Wydział Zamówień Publicznych
Komendy Stołecznej Policji

WZP – 5437/4789/20

Dotyczy: postępowania o udzielenie zamówienia publicznego prowadzonego w trybie przetargu nieograniczonego na: „**Budowę nowej siedziby Komendy Powiatowej Policji w Mińsku Mazowieckim, przy ul. Jana Łupińskiego 42**” numer sprawy: **WZP-4789/20/290/IR**

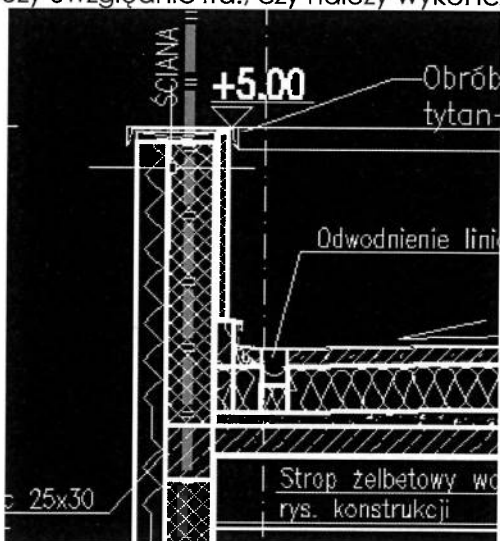
Proszę o opisanie warstw ściany attykowej tarasu (budynek główny). W spisie warstw ścian na przekrojach pionowych nie występuje ścianka attykowa tarasu. Proszę o wskazanie poszczególnych elementów dla tej ściany (jaki rodzaj izolacji termicznej i przeciwwilgociowej należy uwzględnić itd., czy należy wykończyć za pomocą wyprawy tynkarskiej – jakiej?)

Zamawiający informuje, że Ściana attykowa do wys. min 110cm:

- akrylowa wyprawa tynkarska z kruszywem kwarcowym i miką różnym kształcie i kolorze – efekt granitu, z boniowaniem, kolor ciemnoszary
- izolacja termiczna z wełny mineralnej gr 16cm,
- ściana z pustaków ceramicznych, poryzowanych o gr 25 cm,
- 2x papa bitumiczna termozgrzewalna wyłożona min 40 cm na ścianę
- wełna mineralna 5 cm
- tynk żywiczny (mozaikowy) barwiony w masie

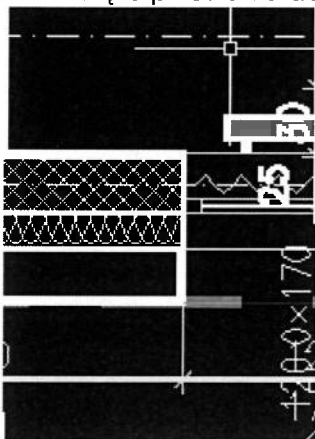
Proszę o wyspecyfikowanie w jaki sposób należy wykończyć ościeża okienne w elewacji tytan –cynk na podkonstrukcji stalowej (budynek główny), czy część ościeży z izolacji należy wykończyć tynkiem?, czy też całe ościeże ma zostać wykończony za pomocą blachy tytan –cynk? Proszę o przesłanie detalu wykończenia ościeży.

Zamawiający informuje, że należy wykończyć zgodnie z projektem. Wszystkie ościeża na I kondygnacji należy wykończyć w tynku natomiast ościeża na poddaszu (wszystkie wnęki okienne zlokalizowane w dachu i elewacji pokrytej blachą tytanowo-cynkową) należy wykończyć blachą tytanowo-cynkową. Zgodnie z opisem na rzutach wnęki należy obrobić blachą tytanowo-cynkową na płycie OSB, mocowane na dystansach c-kształtnych w celu uniknięcia mostków termicznych. Ościeża okienne należy zaizolować termicznie 6cm styropianu (lub izolacji NRO w przypadku ścian oddzielenia pożarowego zgodnie z rysunkami rzutów) od strony zewnętrznej.

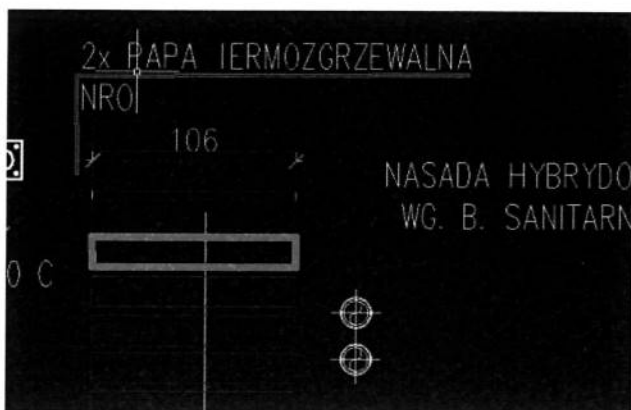
Proszę o wyjaśnienie, co oznaczają na rysunku (Rzut dachu A.01.3B) elementy oznaczone na rysunku (wyciąg poniżej) na kolor pomarańczowy:

Zamawiający informuje, że ostateczny rysunek wykonawczy zostały zamieszczone na Platformie Zakupowej w dniu 23 września 2020 roku.

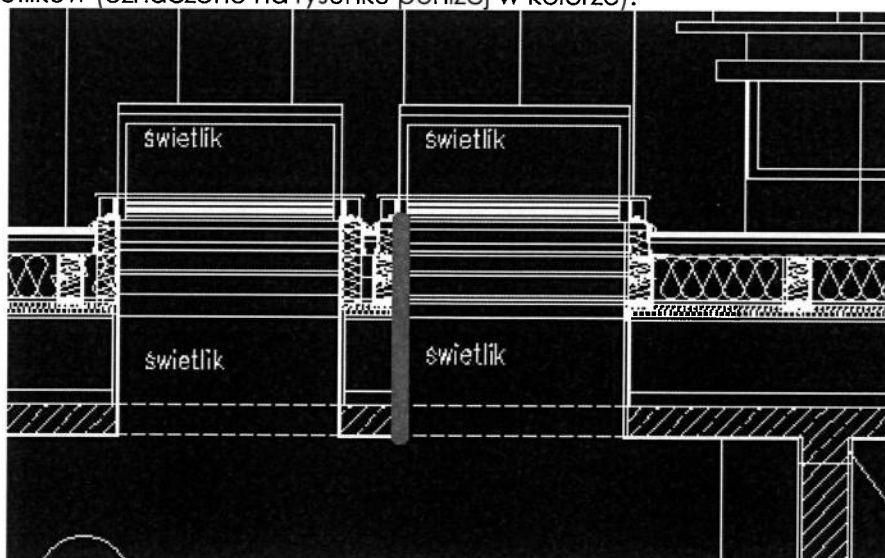
Proszę o przesłanie detalu wykonania świetlików dachowych, wskazanych na przekroju pionowym A-A. Proszę o informację w jaki sposób należy wykończyć ścianki boczne świetlików (oznaczone na rysunku poniżej w kolorze):

Zamawiający informuje, że niezwłocznie zamieści odpowiedź na pytanie na Platformie Zakupowej po uzyskaniu odpowiedzi od projektanta.
